# **INFORME TECNICO PERICIAL SOBRE ANOMALIAS EN LA OBRA Y EL MONTAJE DE DOS ASCENSORES EN EDIFICIO DE VIVIENDAS, EN SUSTITUCION DE LOS ANTIGUOS.**

**COMUNIDAD DE PROPIETARIOS.**

**URBANIZACION VIRGEN DEL MILAGRO, 10  
VILLAMURIEL DE CERRATO (PALENCIA).**

**José Luis Losada Merino  
INGENIERO TECNICO INDUSTRIAL  
Colegiado Nº 127 de Palencia.  
C/. José Zorrilla, 3 – 1ºE  
34001 – Palencia.**

PLANO 2.2: PLANTAS TIPO: ANTERIOR Y ACTUAL.  
ESCALA: 1/50. FECHA: 16-09-2022

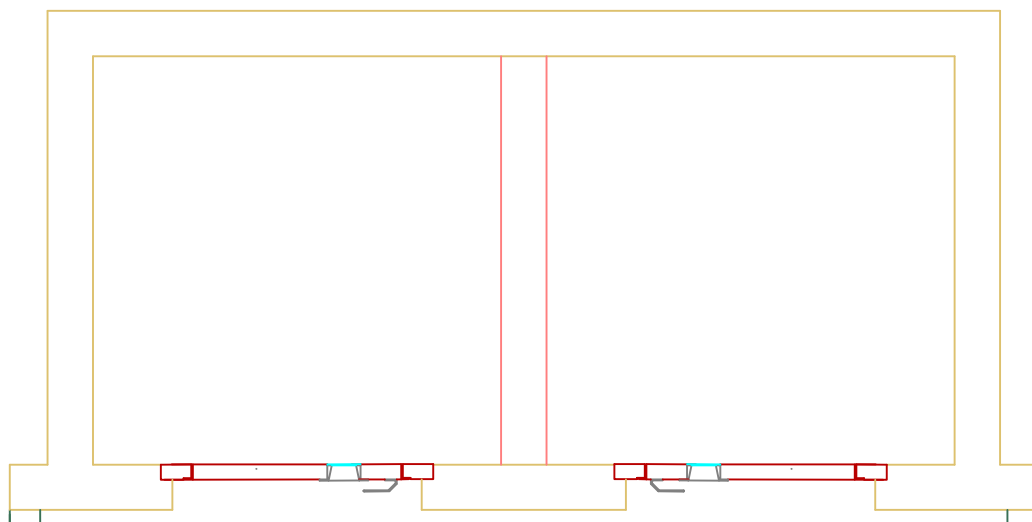
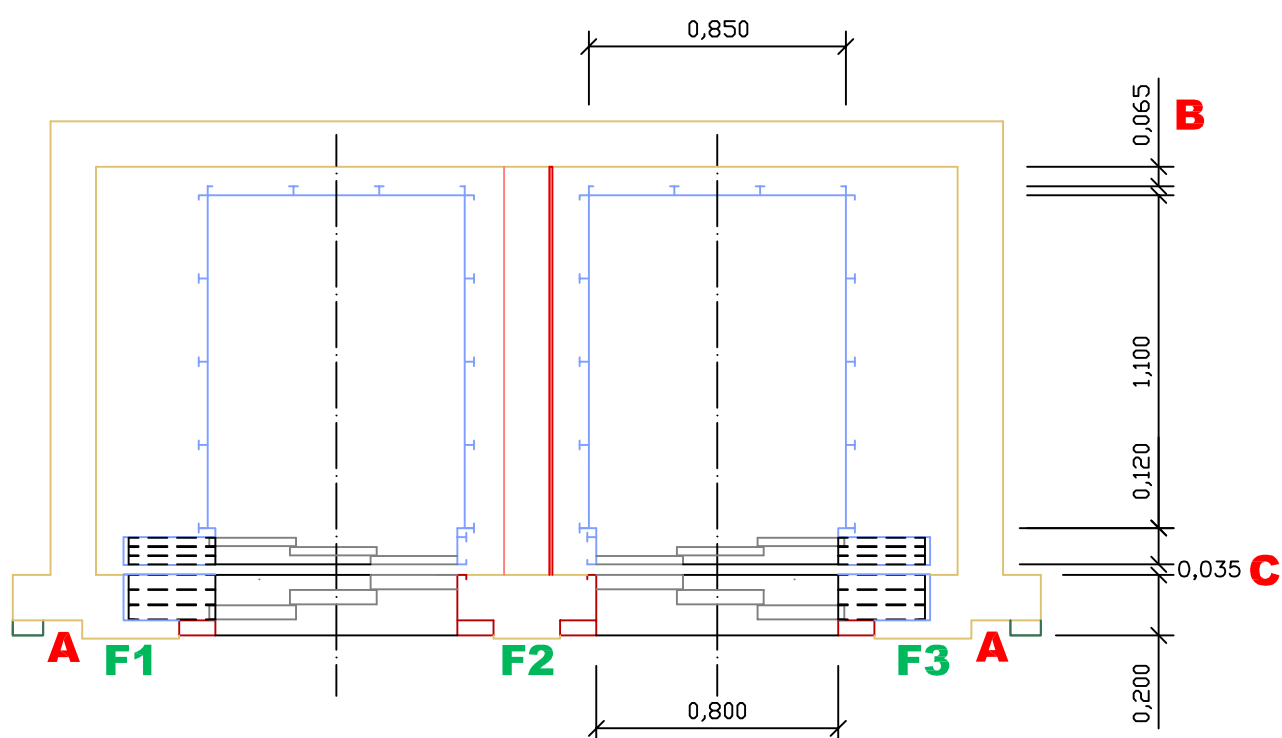
2) El muro frontal en el que se han recibido dichas puertas de planta, ha recrecido hacia fuera en varios puntos (salientes) respecto de su plano único anterior, quedando los marcos de las puertas de vivienda más cercanas a él, embutidos en "nuevo hueco" entre el muro nuevo y el muro de la puerta ("A" en Plano 2.3) reduciendo el ancho libre de paso en dichas puertas.

Los planos 2.2 y 2.3 que son parte del presente informe pericial, explican por sí mismos el recrecido del muro en sus tramos F1, F2 y F3, entre las puertas de planta de ambos ascensores, hacia el espacio interior de la caja de escalera, invadiendo ésta; de tal manera que el marco de las puertas de vivienda más cercanas por detrás o dentro de este recrecido formando las cajas señaladas con la letra **A**.

Las puertas de cabina y las puertas de planta, ambas automáticas, están constituidas por tres hojas correderas. En el plano 2.3, que al igual que el plano 2.2, están hechos a escala sobre medidas reales en la obra, puede observarse que el espesor de la caja de recogida de todas las hojas de ambas puertas, no permiten mucho juego con el posicionado de las puertas de planta, dado que además de la distancia mínima **C** entre la pisadera de la cabina y el suelo de planta, que es un máximo de 35 mm. queda la distancia mínima **B** entre la parte trasera exterior de la cabina y la pared del hueco por este lado, que de acuerdo con la normativa sobre aparatos elevadores, no puede ser inferior a 50 mm.

**FOTOGRAFIA 3.3: "NO" ALINEACION.**

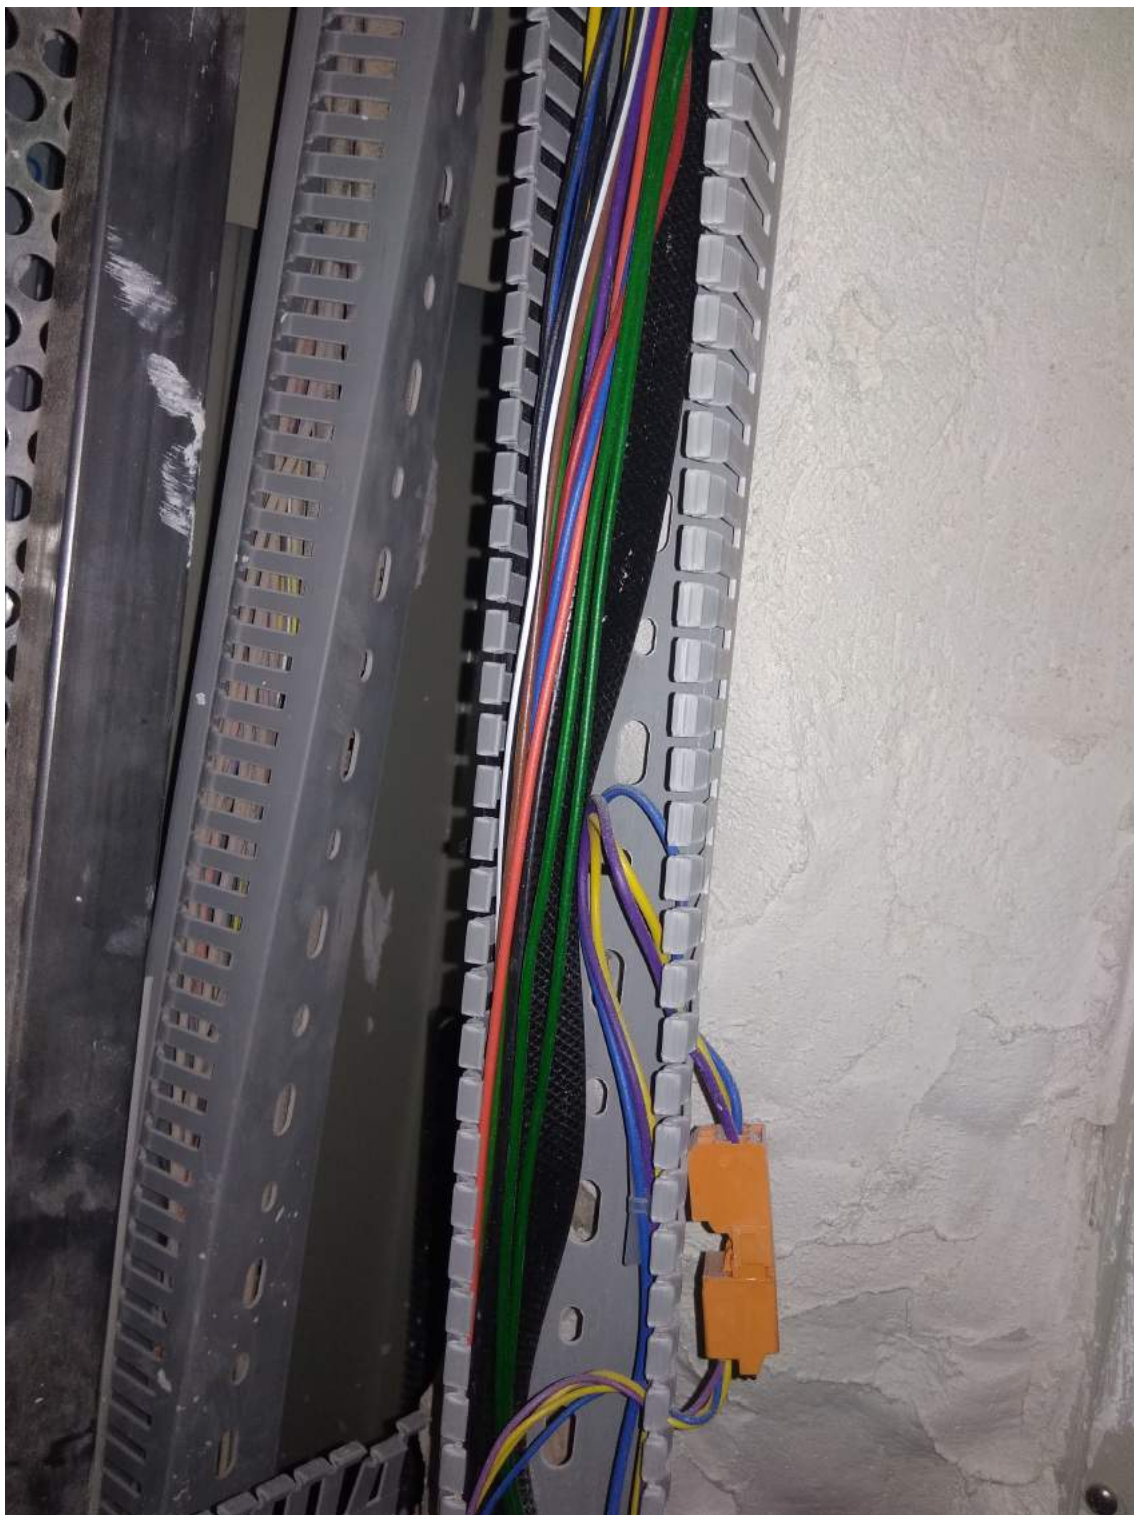
1) Las puertas de planta de los ascensores no guardan alineación entre ellas, ni con el plano del muro en el que están empotradas (Fotografías 3.1, 3.2, 3.3 y 3.4).

**FOTOGRAFIA 3.21: MARCAS DE PUNTALES.**

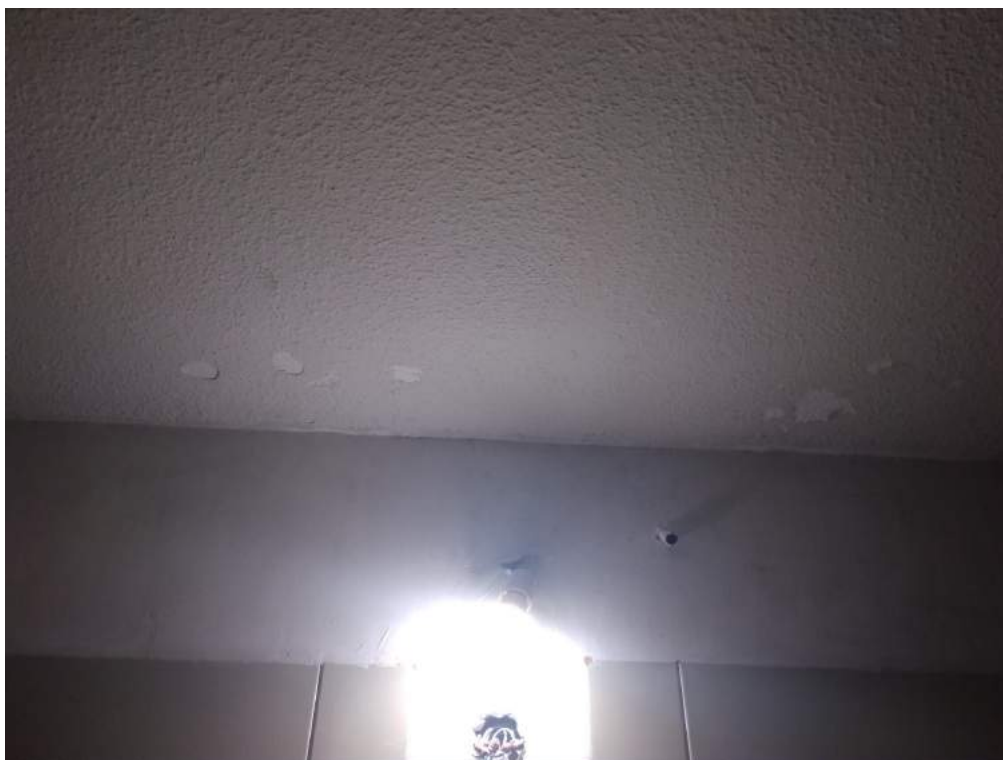
10) Golpes en las paredes de las escaleras del edificio, al subir y bajar materiales y equipos, sin cuidado alguno, con el consecuente deterioro. Desconchones en techos de planta debido al apoyo de los puntales de obra (Fotografías 3.19, 3.20, 3.21, 3.22 y 3.23).

Al igual que lo expresado en relación con las deficiencias 5) y 6) el perito tiene por muy oportuno concretar, que a su juicio, está claro que LA OBRA NO ESTA TERMINADA, y basándose en este hecho es lógico suponer que, una vez finalizada la misma con ambos ascensores funcionando regularmente y a pleno rendimiento, las deficiencias números 5) 6) 7) 8) 9) 10) 11) 12) 13) 14) y 15) quedarán definitivamente subsanadas.
